**Паспорт доступности объекта социальной
инфраструктуры:
ФЕДЕРАЛЬНОЕ ГОСУДАРСТВЕННОЕ БЮДЖЕТНОЕ
УЧРЕЖДЕНИЕ КУЛЬТУРЫ «ГОСУДАРСТВЕННЫЙ ИС-
ТОРИКО-АРХИТЕКТУРНЫЙ И ЭТНОГРАФИЧЕСКИЙ
МУЗЕЙ-ЗАПОВЕДНИК «КИЖИ».
РЕМЕСЛЕННОЕ УЧИЛИЩЕ.**

185035, Республика Карелия, г. Петрозаводск, пл. Кирова, д. 10а

**ПАСПОРТ ДОСТУПНОСТИ ОБЪЕКТА СОЦИАЛЬНОЙ ИНФРАСТРУКТУРЫ.
Федеральное государственное бюджетное учреждение культуры «Государственный историко-архитектурный и этнографический музей-заповедник «Кижи». Ремесленное училище.**

**Заключение по результатам обследования
на предмет доступности объекта социальной
инфраструктуры для инвалидов и
других маломобильных групп населения**

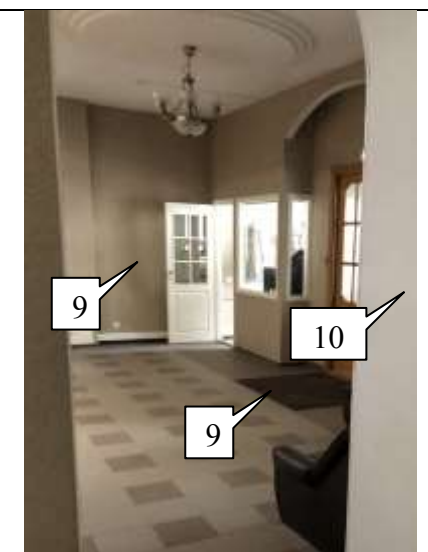
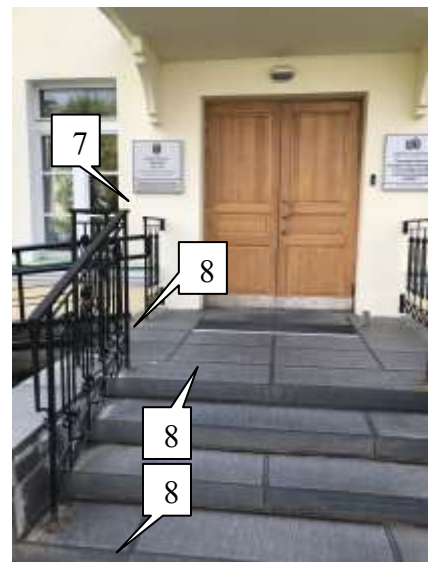
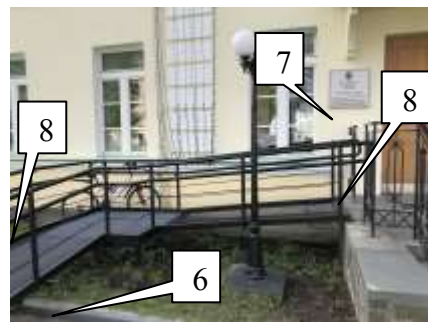
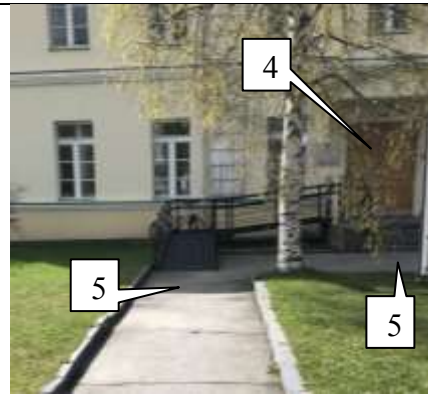
6. Существующий пандус удовлетворяет требованиям п. 5.1.14 и 5.1.15. Рекомендовано установить кнопку вызова персонала на нижней площадке пандуса на табличке 150x300мм, с информацией дублированной шрифтом Брайля.

7. Отсутствует дублирование основной информации об объекте шрифтом Брайля для ММГН категории «С». Рекомендовано предусмотреть - Информационно тактильную вывеску 300x400 мм, с наименованием учреждения, режимом работы и адресом, дублированную шрифтом Брайля.

8. Отсутствует контрастность краевых частей крыльца и пандуса. Рекомендовано предусмотреть контрастную маркировку краевых ступеней лестницы и краевых частей пандуса.

9. Отсутствует тактильная мнемосхема в холле доступной входной группы.

Согласно п. 8.1.6 При входах в здания массового посещения для инвалидов по зрению должна быть установлена информационная тактильная или тактильно-звуковая мнемосхема, отображающая информацию о помещениях в здании, не мешающая основному потоку посетителей. Тактильная мнемосхема должна размещаться с правой стороны по ходу движения на удалении от 2 до 4 м от входа. На основных путях движения в соответствии с заданием на проектирование устраиваются направляющие тактильно-контрастные указатели, шириной от 0,15 до 0,30 м с высотой рифов 4,0 мм.

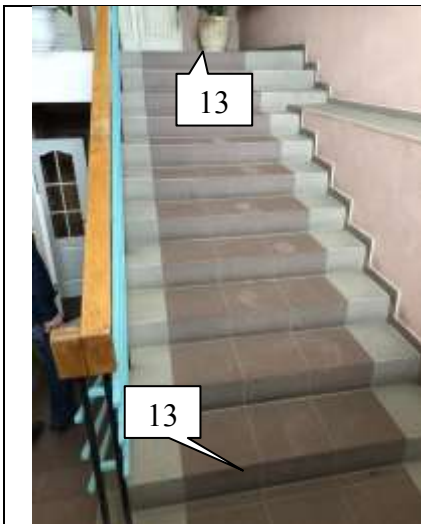
На пути движения ММГН имеется незакрепленное ковровое покрытие. Согласно п. 6.2.7 ковровые покрытия на путях движения должны быть плотно закреплены, особенно на границе разнородных покрытий. Рекомендовано ковровое покрытие закрепить к поверхности пола.

10. На пути движения отсутствуют тактильные и визуальные средства информирования о направлении движения к местам предоставления услуг, а так-же к санитарно-гигиеническому помещению, согласно п. 6.5.4. Предусмотреть тактильные и визуальные направляющие и информационные пиктограммы по ходу движения ММГН.

11. На пути движения ММГН на входе в выставочный зал присутствует порог, высота которого превышает предельно допустимое значение 0,014м, согласно п. 6.1.5. Предусмотреть установку мобильного перекатного пандуса для преодоления порога ММГН категории «К».
